Stellungnahme der Gemeinde Daldorf zur Teilfortschreibung „Windenergie an Land“ des Landesentwicklungsplans Schleswig-Holstein – Fortschreibung 2021

Empfehlung einer Stellungnahme:

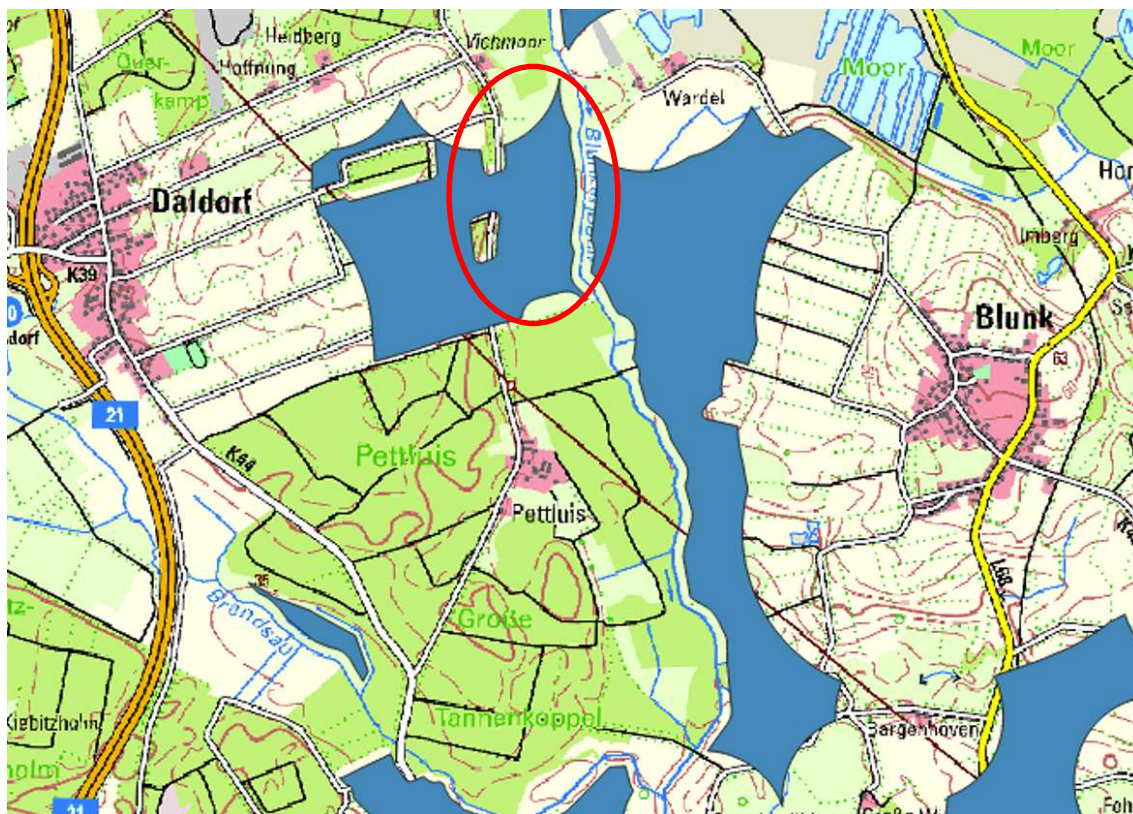
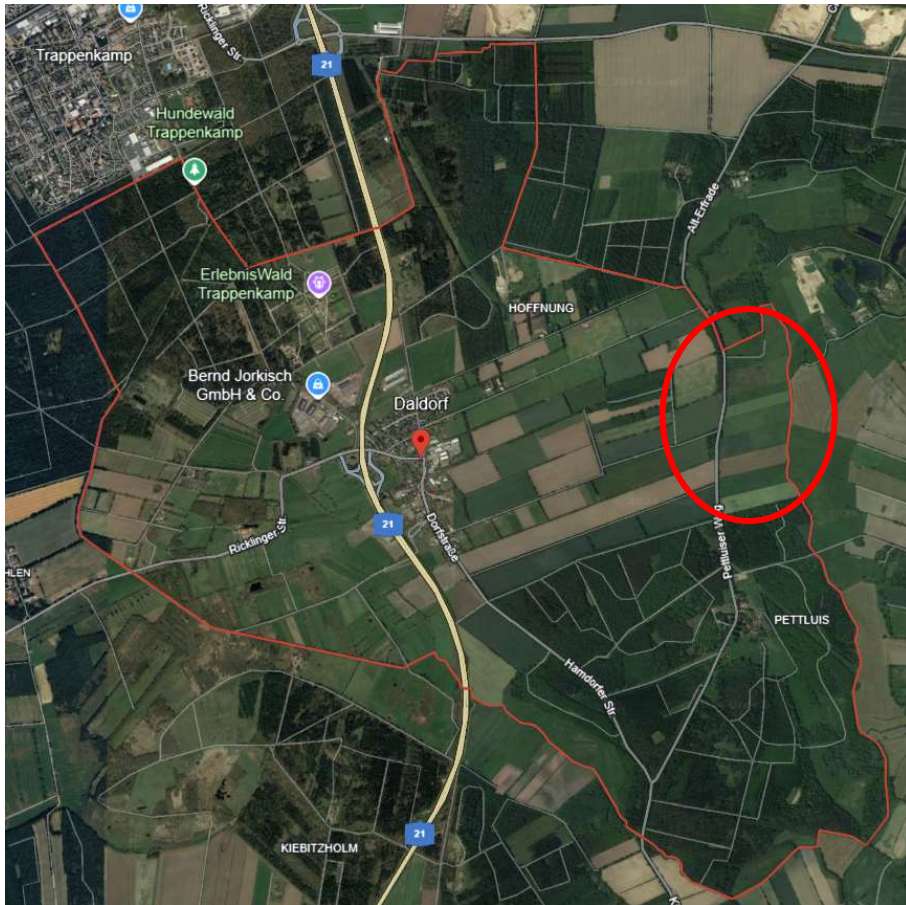
Zwischen Pettluiser Weg und dem Blunkerbach befinden sich Ausgleichsflächen, welche dem Ausgleich für Eingriffe durch den Neubau der A20 dienen.

Die landschaftspflegerischen und artenschutzfachlichen Maßnahmen auf den genannten Flächen bestehen in der

- Entwicklung von extensiv genutztem Feuchtgrünland und
- extensivem Grünland auf Böden besonderer Bedeutung sowie
- der Entwicklung von flachen Vernässungsflächen,
- einer Röhrichtinsel für den Kranich im Feuchtgrünland,
- feuchte Uferstaudenfluren am Blunker Bach und

- die punktuelle Anpflanzung von Dornensträuchern

und dienen der Wiederherstellung von Moorflächen sowie die Schaffung von Brutplätzen für die Arten Großer Brachvogel, Kiebitz, Kranich, Feldlerche, Neuntöter, Braunkehlchen und Wachtel.

Als Entwicklungsziel sind hier somit einerseits empfindliche, schützenswerte Moorböden mit Dauergrünland genannt, welche als bedeutende CO₂ – Senke in der Landschaft dienen. Darüber hinaus dienen die bestehenden Maßnahmen dem Schutz und der Entwicklung von Lebensräumen streng geschützter Tierarten, für die ein hohes Störungspotenzial durch Windenergieanlagen zu erwarten ist.

Die Kompensations- und Ökokontoflächen am Blunker Bach ist aus Sicht der Gemeinde weiterhin als solche zu nutzen und auf Grund der ohnehin bestehenden Knappheit an geeigneten Ausgleichsflächen von Windenergieanlagen freizuhalten. Die Gemeinde fordert zudem einen 500 m – Mindestabstand von Windenergiegebieten zu der Röhrichtinsel für den Kranich.

„Bei der Ausweisung von Windenergiegebieten sind die Flächen bereits entwickelter Kompensationsflächen sowie Ökokontoflächen sowie Schutzabstände gemäß den Zielen des Ökokontos freizuhalten.“

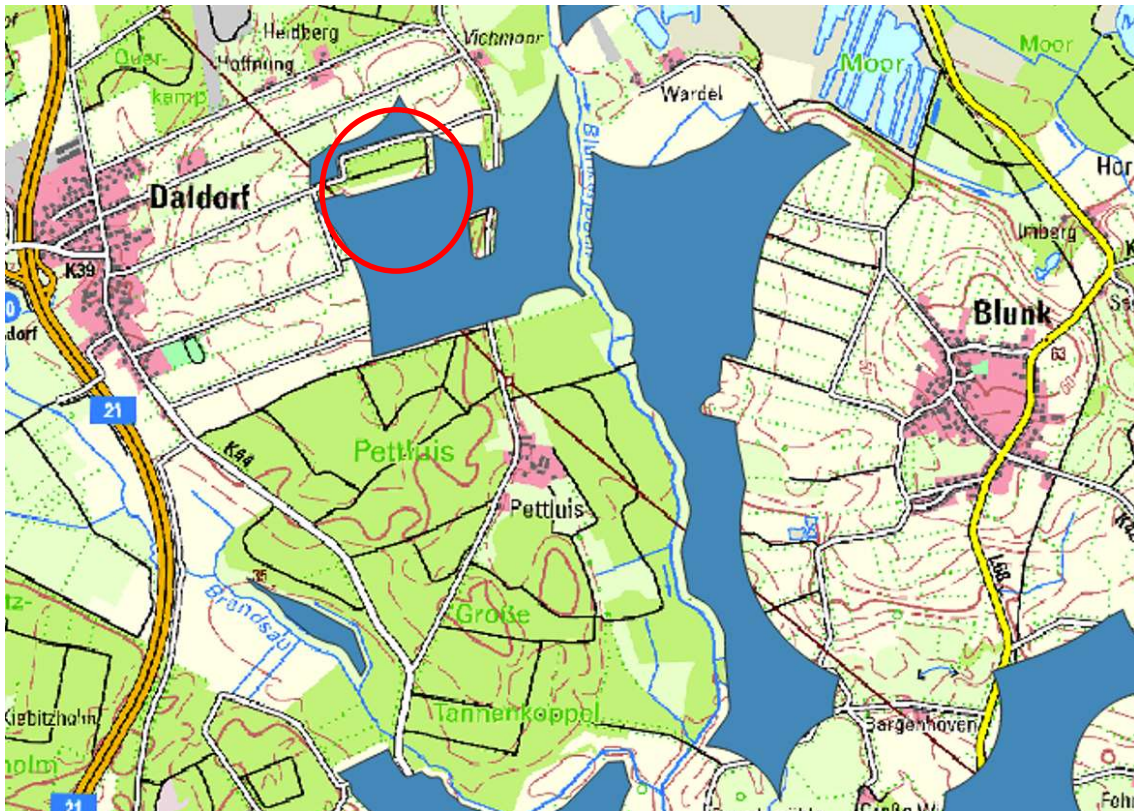
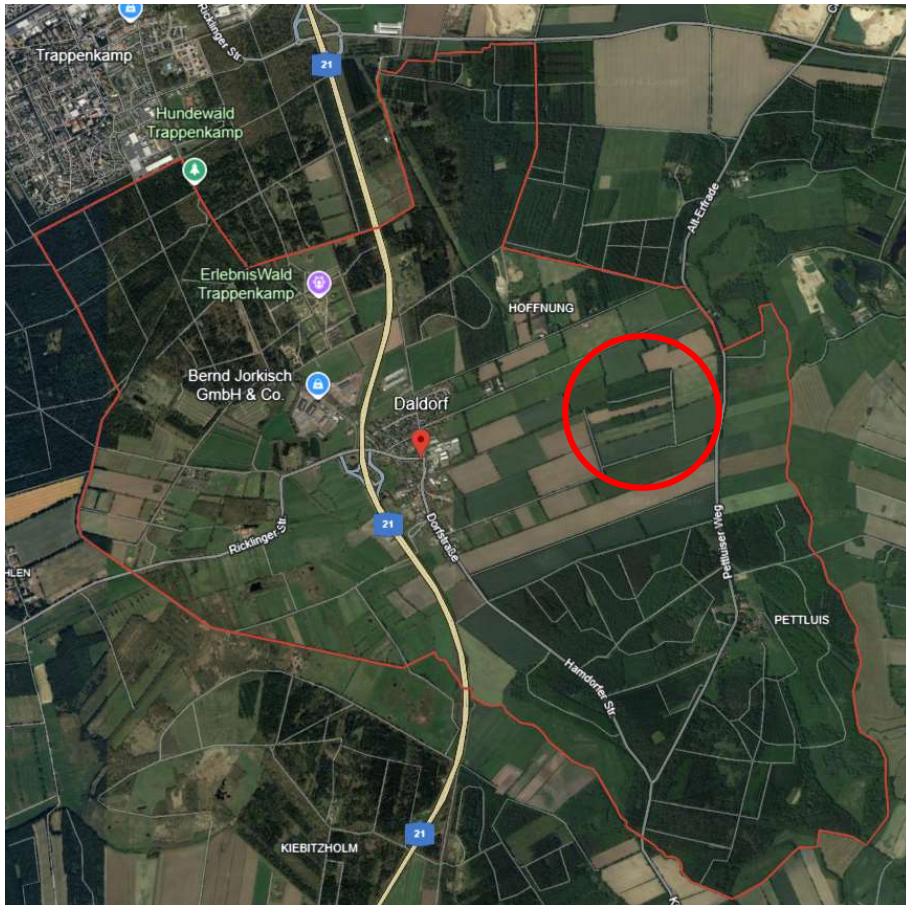
Zwischen der Ortslage Daldorf und dem Pettluiser Weg befinden sich Waldflächen mit Flächengrößen zwischen ca. 0,6 und 6,9 ha. In Wäldern ab 1 ha Größe und in einem Umgebungsbereich von 30 m ist laut Entwurf des LEP die Ausweisung von Windenergiegebieten und die Errichtung raumbedeutsamer WEA nicht zulässig.

Die Gemeinde Daldorf widerspricht dieser Formulierung, da sie nicht den Vorgaben des Bundeswaldgesetzes entspricht und daher nicht ausreichend ist, um die Waldentwicklung in Schleswig-Holstein zu fördern.

Die Überbauung von Wald unter 1 ha Größe widerspricht diesem Grundsatz. Zudem definiert das Bundeswaldgesetz „Wald“ folgendermaßen: „Wald im Sinne dieses Gesetzes ist jede mit Forstpflanzen bestockte Grundfläche. Als Wald gelten auch kahlgeschlagene oder verlichtete Grundflächen, Waldwege, Waldeinteilungs- und Sicherungstreifen, Waldblößen und Lichtungen, Waldwiesen, Wildäsungsplätze, Holzlagerplätze sowie weitere mit dem Wald verbundene und ihm dienende Flächen.“

„Die Ausweisung von Windenergiegebieten und die Errichtung raumbedeutsamer WEA sind auf allen gemäß Bundeswaldgesetz als Wald definierten Flächen und in einem Umgebungsbereich von 30 Metern unzulässig.“

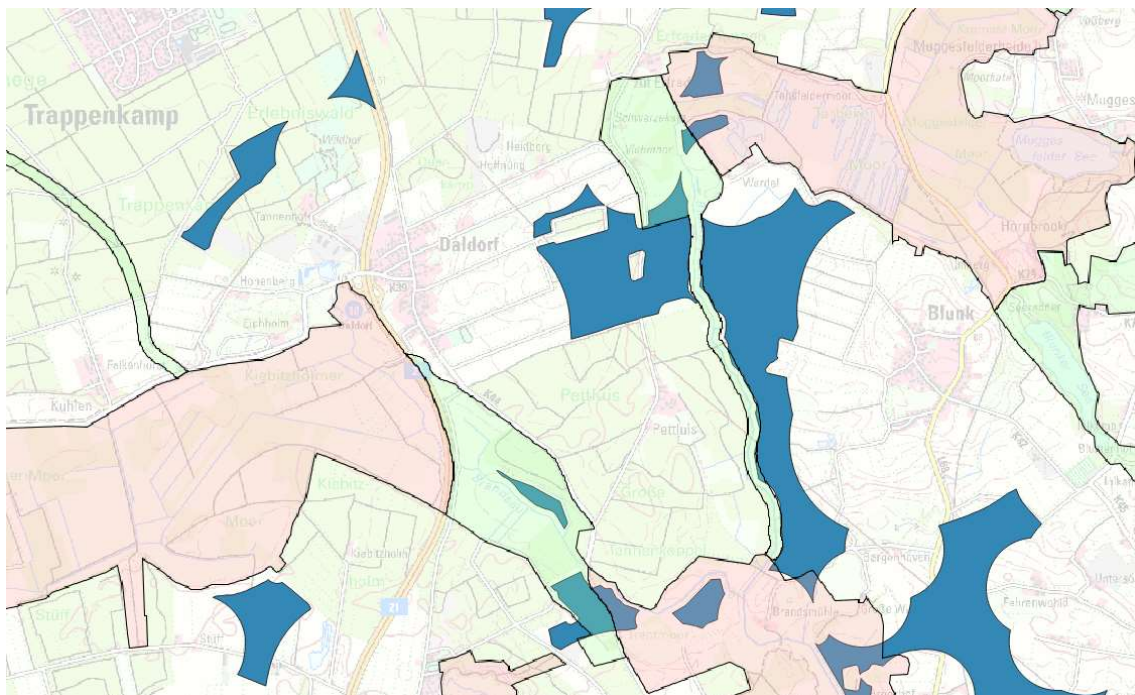
Das im Entwurf des LEP dargestellte Windenergiegebiet überschneidet in einem Teilbereich eine Verbundachse des Biotopverbunds. Diese stellt gerade im Bereich der Blunkerbach-Niederung ein bedeutendes Element für die Vernetzung von Biotopen und Lebensräumen dar.

Diese Räume sind zum Teil Lebens- und Nahrungsräume für geschützte Großvogelarten, um eine Verinselung von deren Lebensräumen zu vermeiden müssen bei der Betrachtung des Biotopverbundsystems auch die Belange der Avifauna und vor allem der Großvögel berücksichtigt werden.

Die Gemeinde fordert daher den Verzicht auf die Überplanung von Schwerpunktbereichen und Verbundachsen des Biotopverbundsystems.

„Für die in den Landschaftsrahmenplänen des Landes Schleswig-Holstein dargestellten Schwerpunktbereiche und wichtigen Verbundachsen des Schutzgebiets- und Biotopverbundsystems ist auf eine Ausweisung von Windenergiegebieten zu verzichten.“
